改善箇所説明図

改善の内容

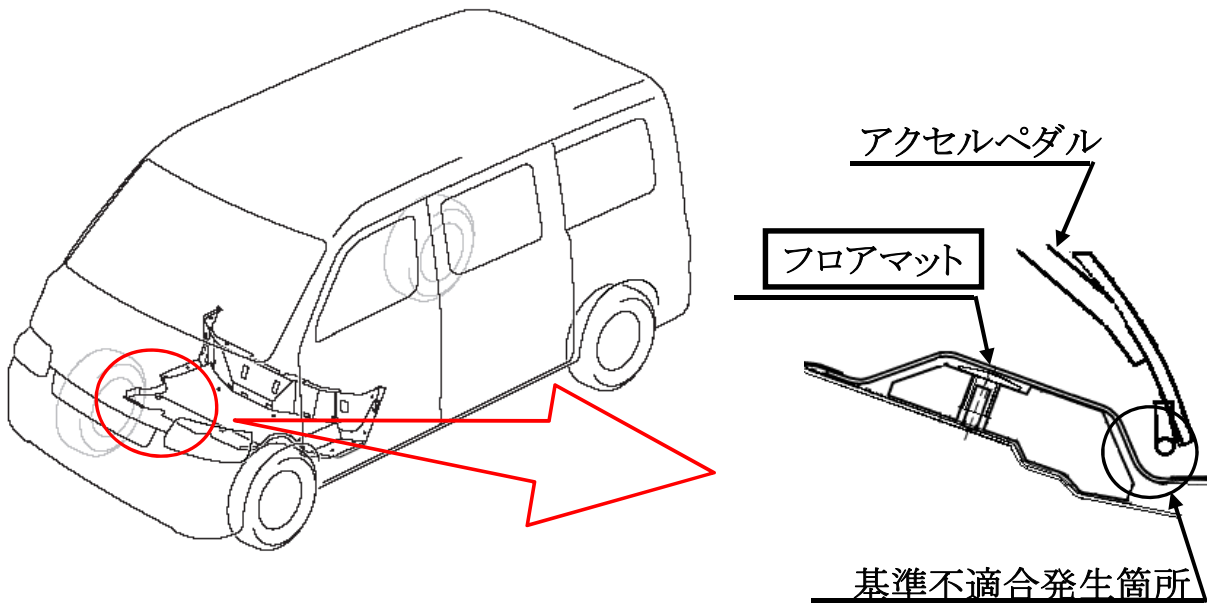
<改善前>	<改善後>
フロアマット パッドをボデーに固定	フロアマット、パッドを一体でボデーに固定

運転者席フロアマットにおいて、アクセルペダルストップ部の取付構造が不適切なため、乗降やペダル操作等でフロアマットが浮くことがあり、そのままの状態ではアクセルペダルの全開操作を繰り返し行くと、ペダル下端部が当該ストップ部と干渉し、フロアマットに穴があく場合がある。そのため、最悪の場合、ア

全車両、フロアマットを対策品と交換する。
